## **DODATEK Č. 2** **KE SMLouvĚ O DíLO Č. 419/22, ZE DNE 26. 10. 2022**

- 1.** Smluvní strany se dohodly na níže uvedených změnách Smlouvy o dílo č. 419/22 uzavřené dne 26. 10. 2022 na veřejnou zakázku s názvem „**Rekonstrukce a změna využití stavby Komunitní centrum – sýpka Čakovice**“ (dále jen „Smlouva o dílo“). Dodatek č. 2 je uzavírán za účelem změny předmětu plnění a s tím související změny ceny za dílo a termínu plnění.

Objednatel: Městská část Praha - Čakovice	IČ 002 31 291
Zhotovitel: VISTORIA CZ a.s.	IČ 251 10 977
<b>ZMĚNOVÝ LIST č. 5</b>	<b>SMLOUVA O DÍLO č. objednatele 419/22 ZE DNE 26.10.2022</b>

PROJEKT:	„Rekonstrukce a změna využití stavby Komunitní centrum – sýpka Čakovice“
LOKALIZACE ZMĚNY:	Střecha
DATUM:	04/2023
ZATŘÍDĚNÍ CHARAKTERU ZMĚNY	ZZVZ §222/6

S05

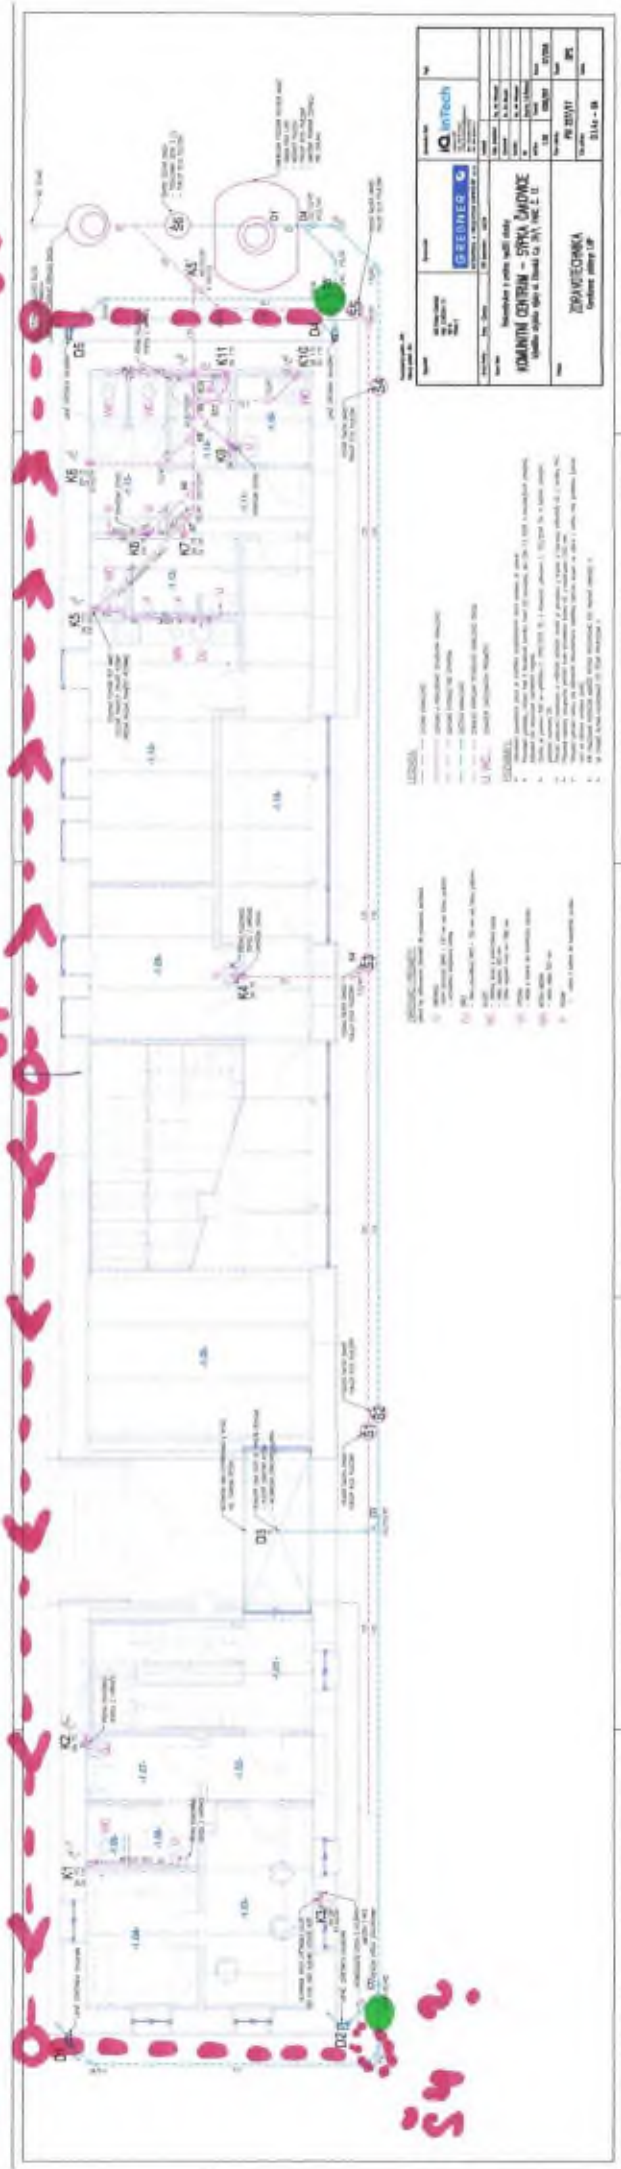
Pro zajištění odvodnění okolo objektu je navržen systém odvodu dešťových vod trativodem. Před napojením kanalizační šachty na stávající kanalizaci v komunikaci byla provedena sonda a byla odhalena odbočka, na kterou je možné se připojit, dojde tedy k odpočtu přípojky bezvýkopovou technologií.

# PŪDORYS 1.PP SILNOPROUD

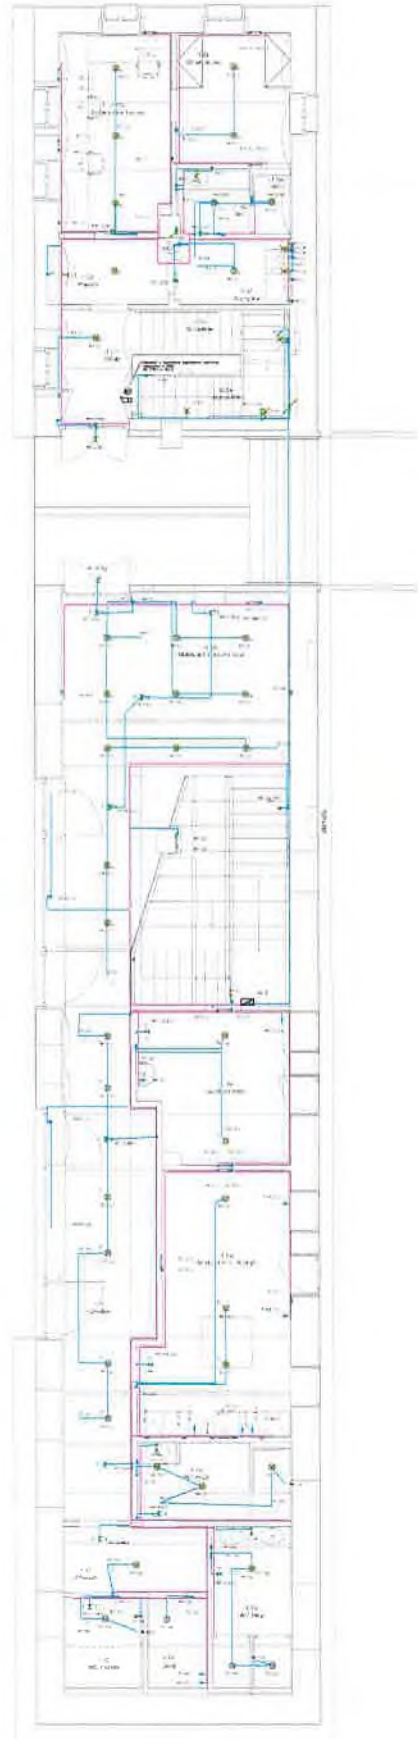
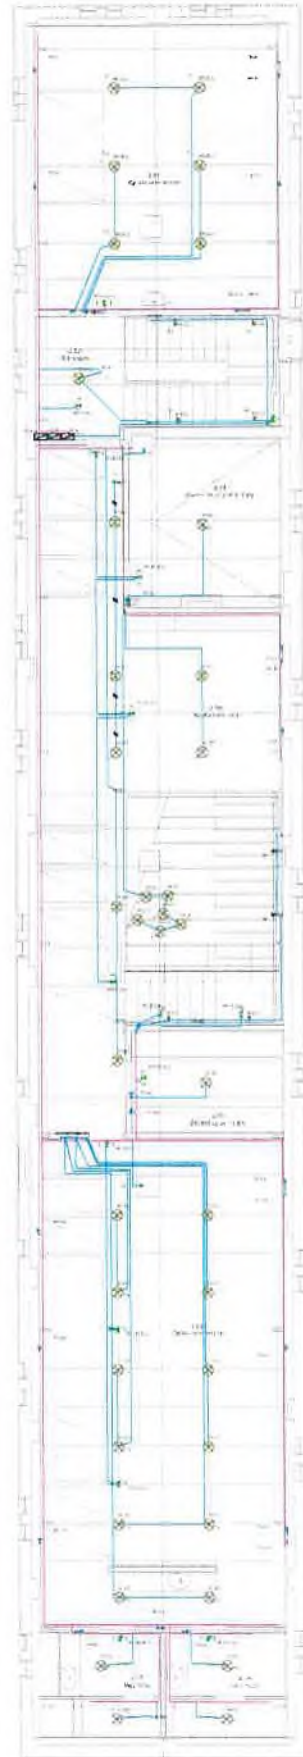
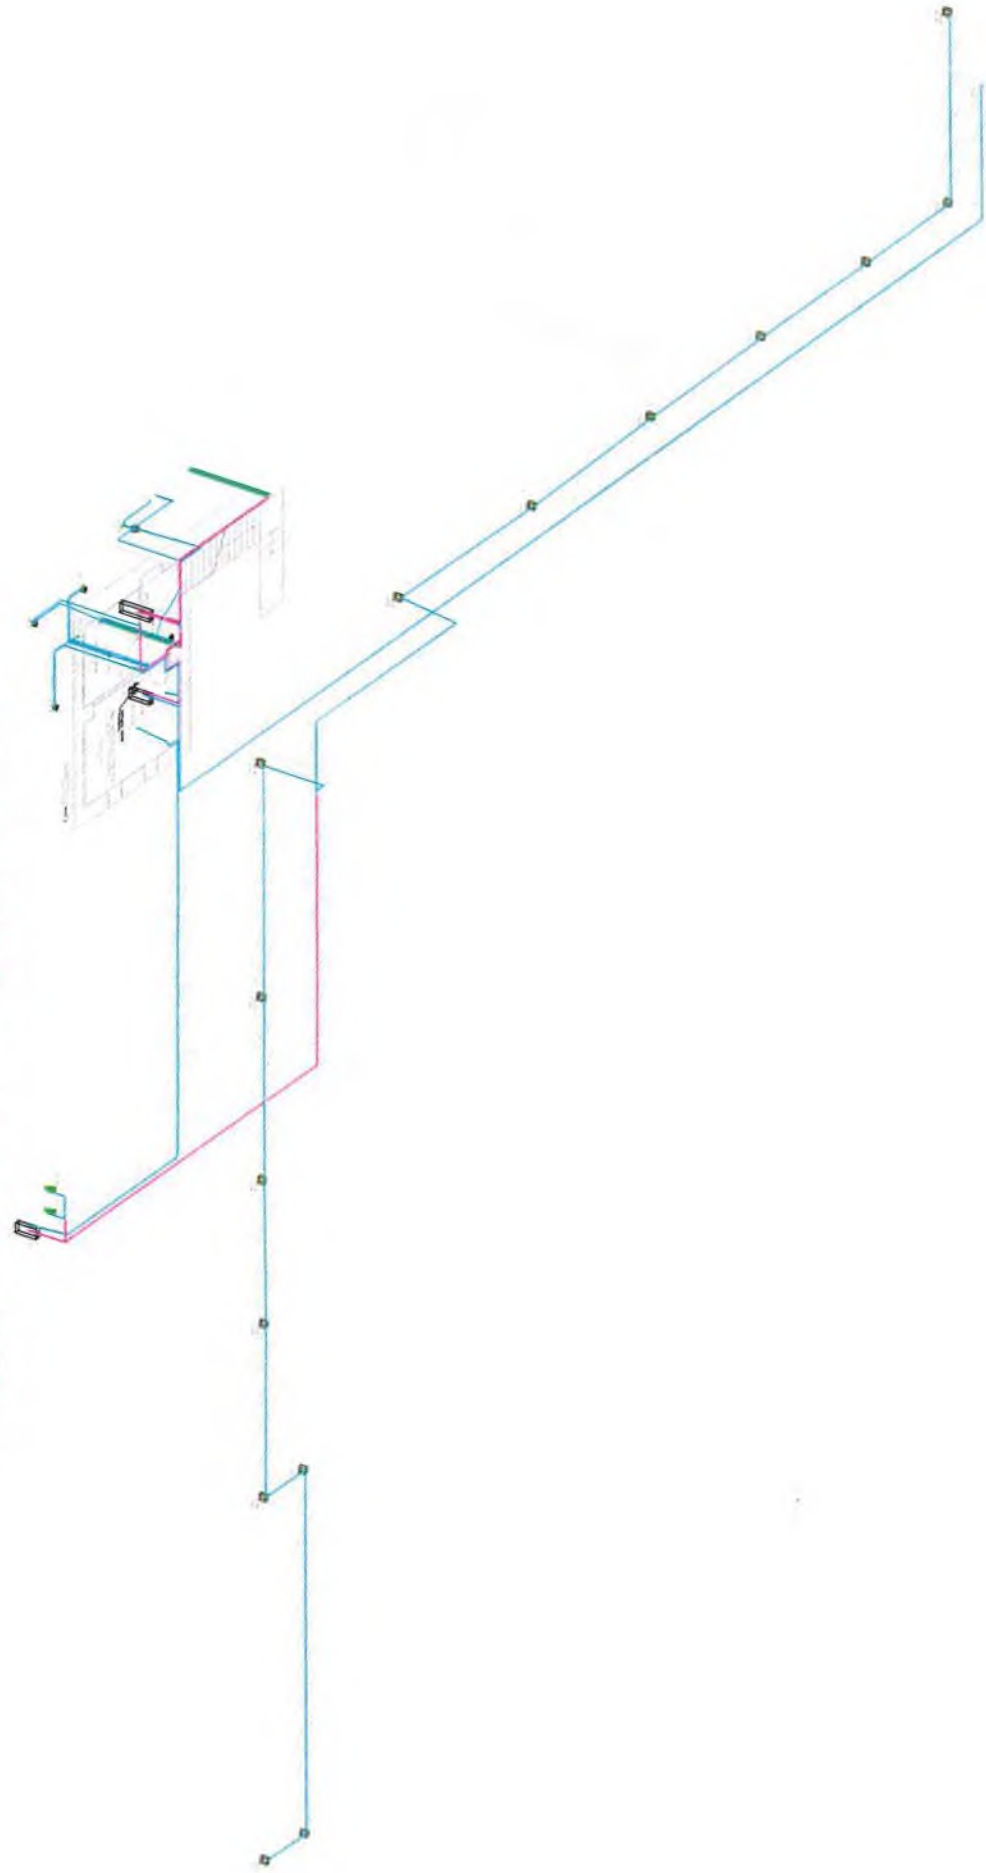
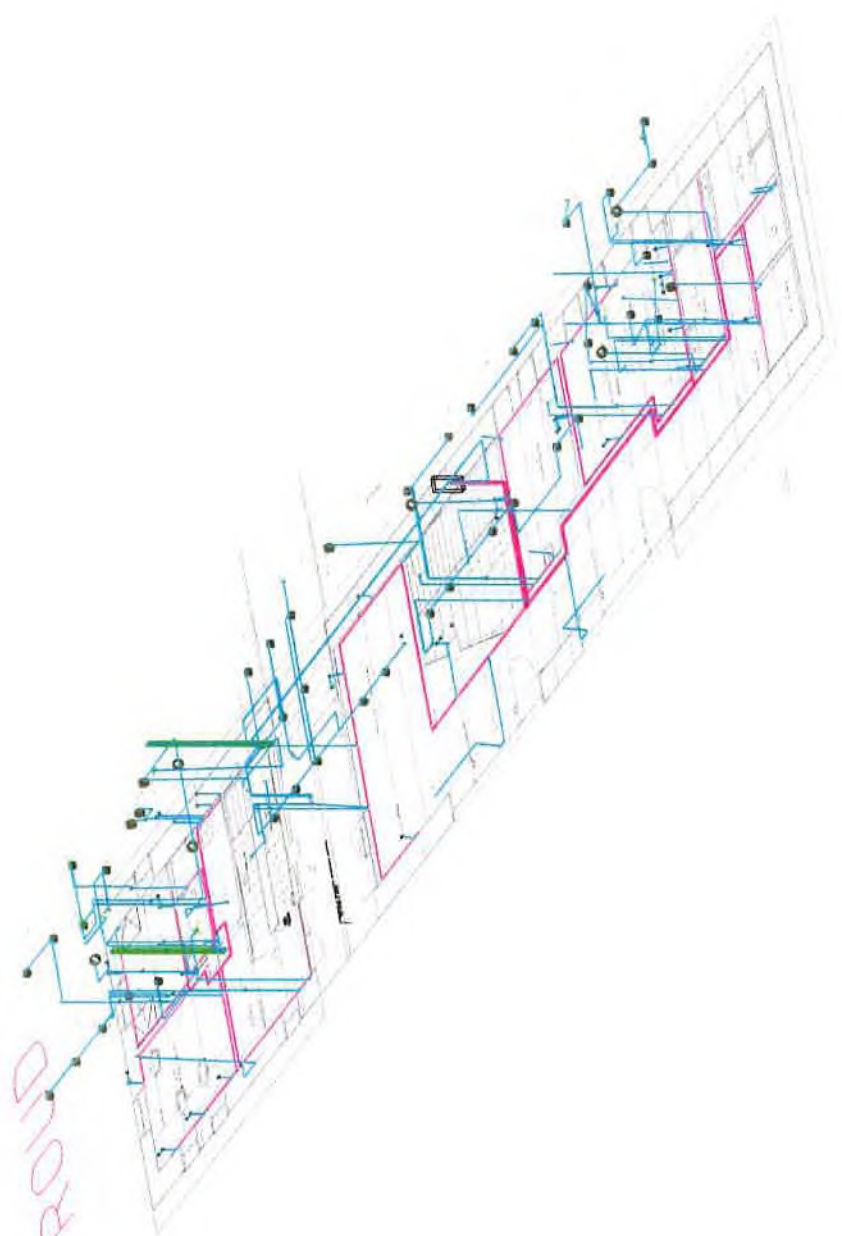
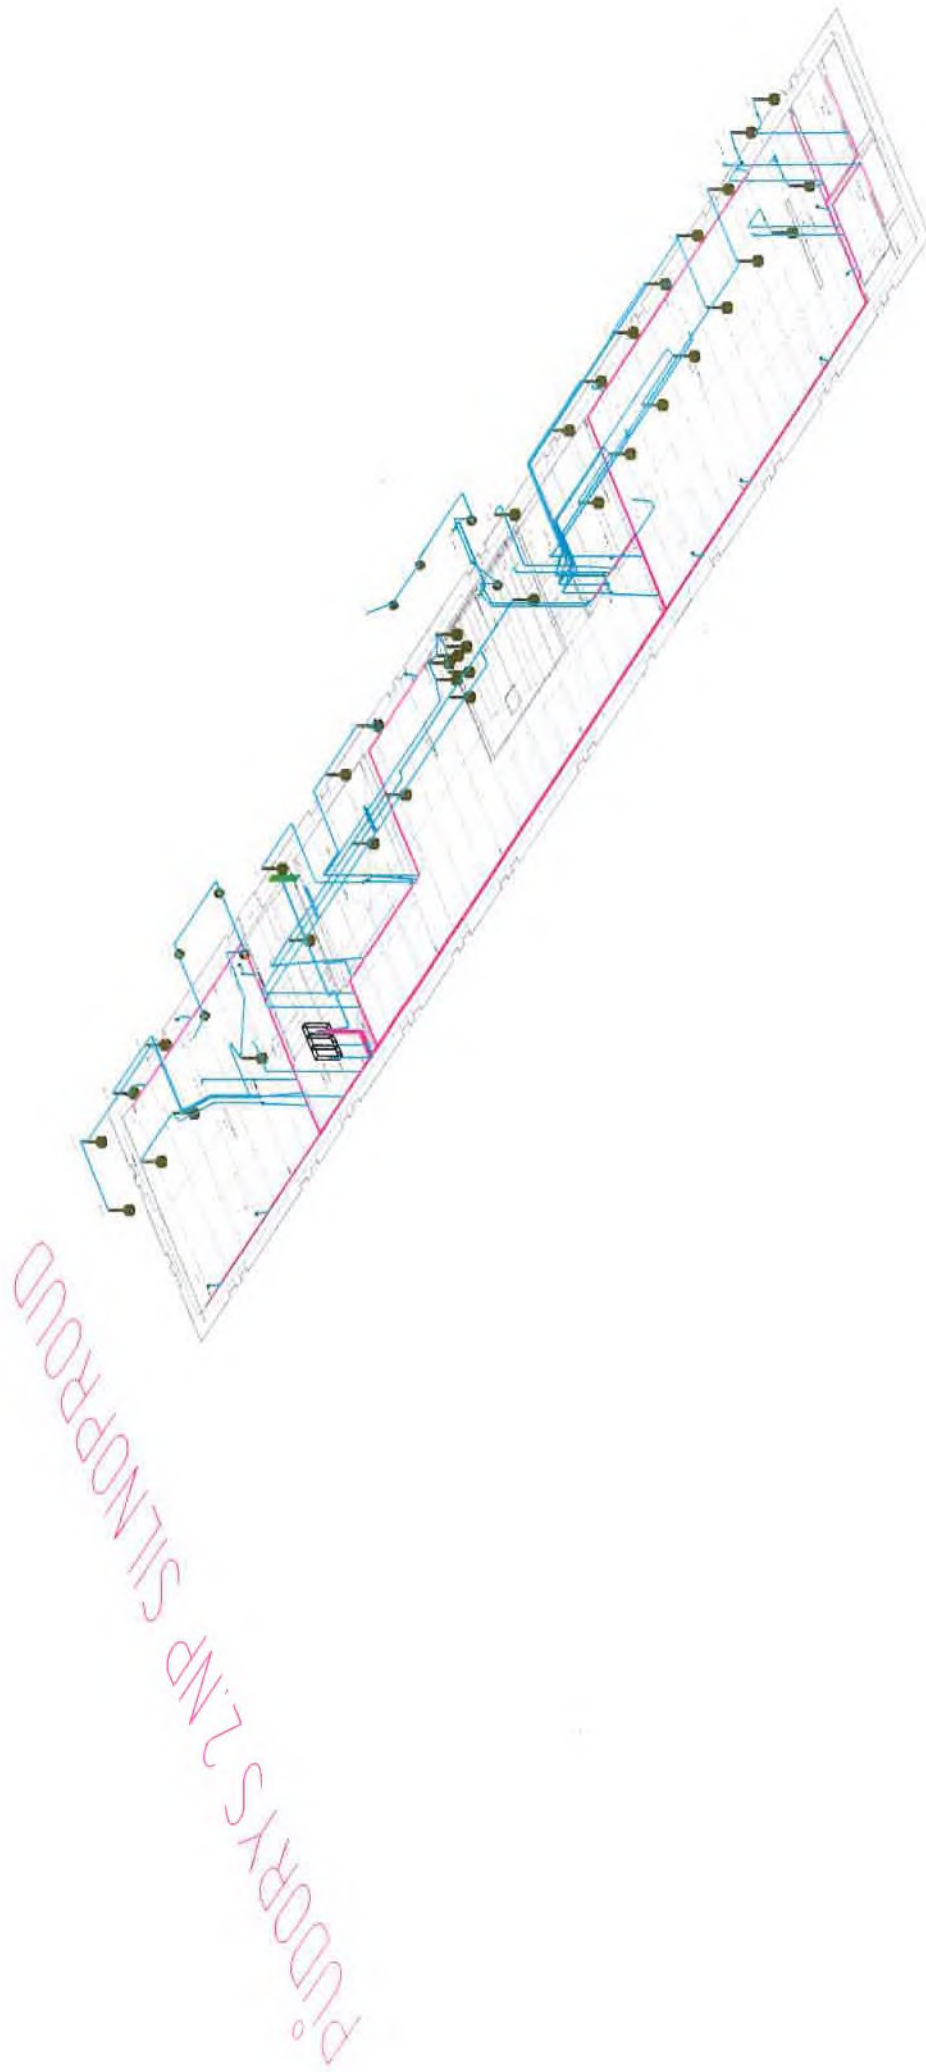
Do PD silnoproudu je zapracovaná současná legislativa a drobné změny v dispozici 1.NP a 2.NP. Dle podkladů se mělo uzemnění napojit na stávající zemnicí síť. Po provedení výkopových prací bylo zjištěno, že se žádná zemnicí síť kolem objektu nenachází. Ve slaboproudu jsou doplněny elektroinstalační trubky odpovídající výměře slaboproudé kabeláže. Dále jsou započítány instalační krabice pro napojení magnetů u oken a dveří, pod klávesnice videotelefonů kvůli čidlům ke klenbám na osvětlení. Množství krabic odpovídá počtu oken, dveří a videotelefonů. Nouzová světla budou kombinovaná, k tomu je dopočítána příslušná kabeláž. Na žádost investora budou doplněny v 1.NP a ve 2.NP AP (přístupové body) pro šíření bezdrátové WIFI. Přívodní vedení k AP (datový kabel UTP) povede pod stropem ke stávajícímu (novému) stoupacímu prostupu do 2. NP, kde bude připojeno do datového rozvaděče. Tento změnový list taktéž zahrnuje na žádost investora kabeláž pro motorické ovládání venkovních žaluzií, se kterým nebylo dle původního zadání PD uvažováno.

## Okružní zemní vedení

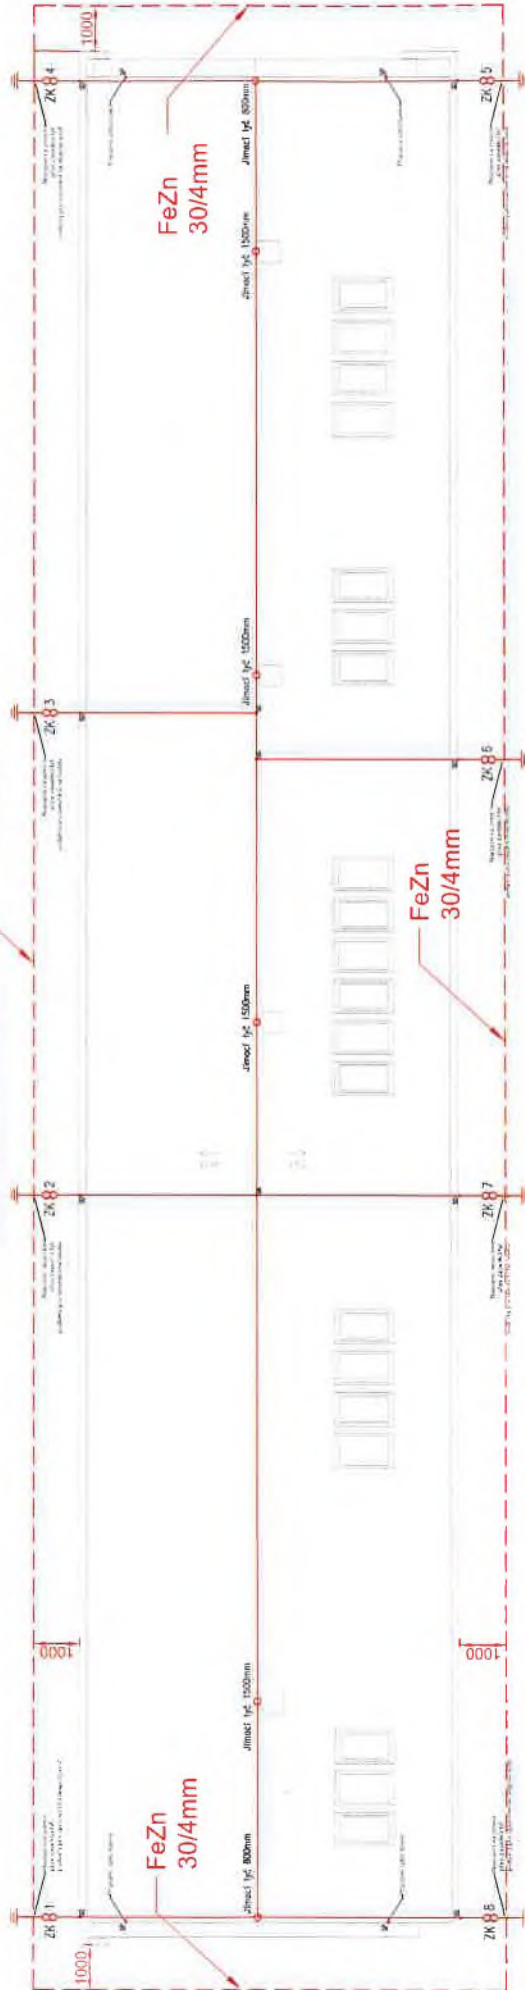
Podle normy Čjv B  
 Osvětlení disponuje nízkým odporem uzemnění - 10 Ω pro celý "trakt"  
 Dosaže:  
 - napětí 50V s čedičovými vodiči v kontaktu se zemí  
 - AC vodičovou línou od zařízení ohřívá  
 - 10 bodů napájení 0,5 m  
 - materiál FeZn 30/4mm
